**OGGETTO:** Procedura di valutazione di impatto ambientale ai sensi del D.lgs.152/2006 e s.m.i. Relativa al progetto di in “Nuovo impianto di stoccaggio gas di Alfonsine (Ra): prime osservazioni e richieste di integrazioni e chiarimenti.

In relazione all'intervento proposto, l'Unione dei Comuni della Bassa Romagna, unitamente ai Comuni di Alfonsine e di Lugo, in relazione al progetto di cui all'oggetto formulano le OSSERVAZIONI sotto riportate.

Figura 6.6: Schema di Gestione delle Acque Reflue di Centrale - Alfonsine Fase 1

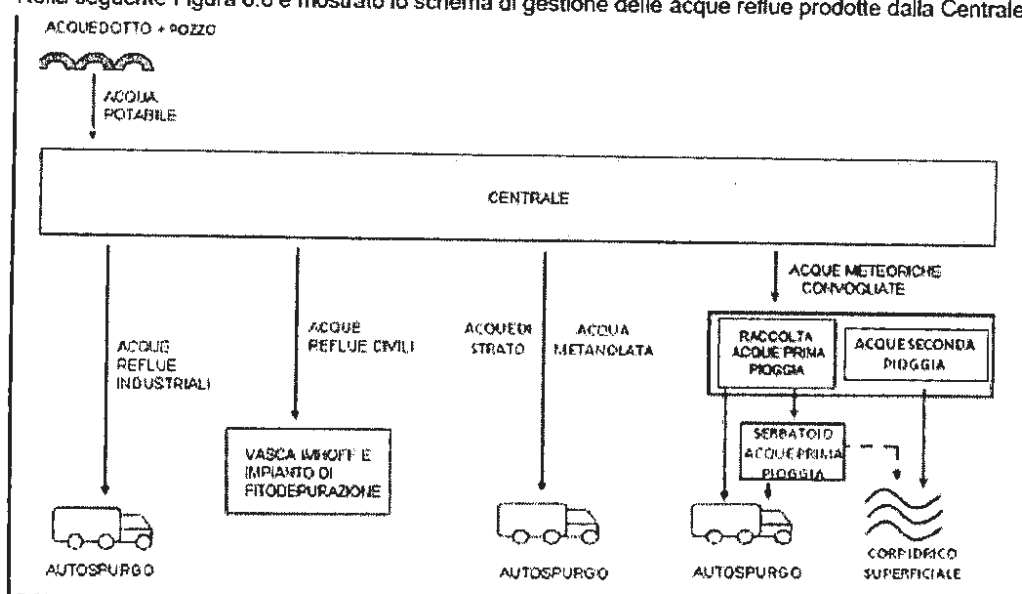
Nella figura 6.6 viene riportato lo schema per la gestione delle acque reflue di cantiere, dal quale si evince che le acque reflue industriali, le acque di strato, le acque metanolate e quelle di prima pioggia vengono allontanate dalla centrale con autobotti.

**Si richiede di fornire il numero complessivo e la frequenza del transito delle autobotti da e per la centrale per quanto concerne l'intera gestione delle acque reflue, nonché l'individuazione di un sistema di monitoraggio dei flussi di automezzi.**
